From: "5.1.2,e"
Sent: Mon, 19 Jul 2021 07:45:03 +0100
To: "5.1.2,e" <5.1.2,e@amsterdam.nl>
Cc: "5.1.2,e" <5.1.2,e@amsterdam.nl>
Subject: FW: Welstand wenst niet meer mee te werken aan dakopbouwen in stadsdeel Oost.
Importance: High

Het advies van welstand ten aanzien van de ingediende aanvraag van 2 april 2021 luidt als volgt : **Niet akkoord**

Op een pand in de 19de-eeuwse Ring wordt een dakopbouw gerealiseerd. In 2018 heeft de commissie bij de aanvraag voor uitbreiding met een kapverdieping en een dakopbouw negatief geadviseerd op de dakopbouw.

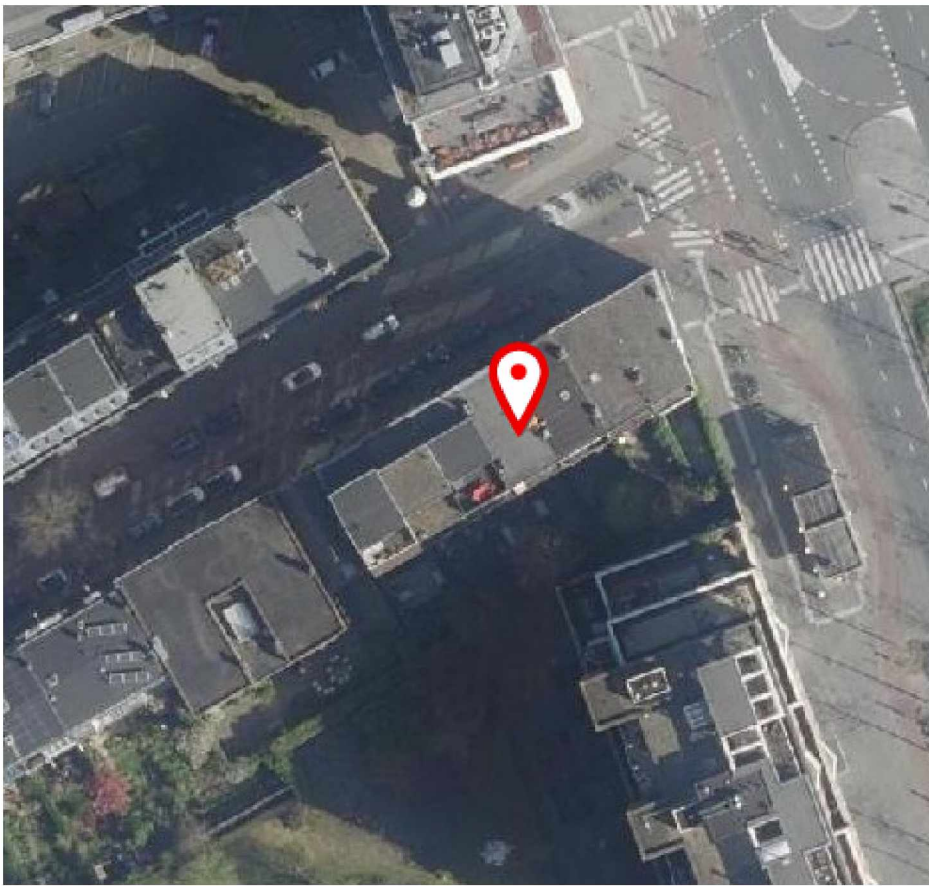
Het hoofdgebouw wordt met de dakopbouw twee lagen hoger dan de oorspronkelijke bouwhoogte. Door de grote mate van zichtbaarheid heeft dit te veel impact op de verhouding van het pand en de samenhang van de architectuureenheid.

Hoewel de uitbreiding past binnen de regels van het ontheffingsbeleid, constateert de commissie dat hier sprake is van een bouwplan met een aanzienlijke ruimtelijke impact. Als enige binnen de 19de-eeuwse architectuureenheid is het pand nu uitgebreid met een kapverdieping. Door op de kapverdieping een dakopbouw te plaatsen, ontstaat een stapeling van uitbreidingen waardoor het pand zich volledig onttrekt aan een logische verhouding en de samenhang van de architectuureenheid. De dakopbouw is ondanks de terugliggende positie op het dakvlak zeer goed zichtbaar vanuit de openbare ruimte vanwege lange zichtlijnen vanuit de Wibautstraat. De commissie stelt dat een tweelaagse ophoging ten opzichte van de samenhangende vierlaagse bouweenheid in deze situatie leidt tot een onbedoelde markering en daarmee het stadsbeeld aantast.'

Zie op de foto's de gerealiseerde dakverdieping.

Het bestuur heeft dus eerder een afwijzend besluit met gelijke strekking genomen en in stand gelaten. Er zijn geen nieuwe feiten of veranderde omstandigheden naar voren gebracht die een hernieuwde toetsing rechtvaardigen en ons in deze aanvraag anders moet doen beslissen.
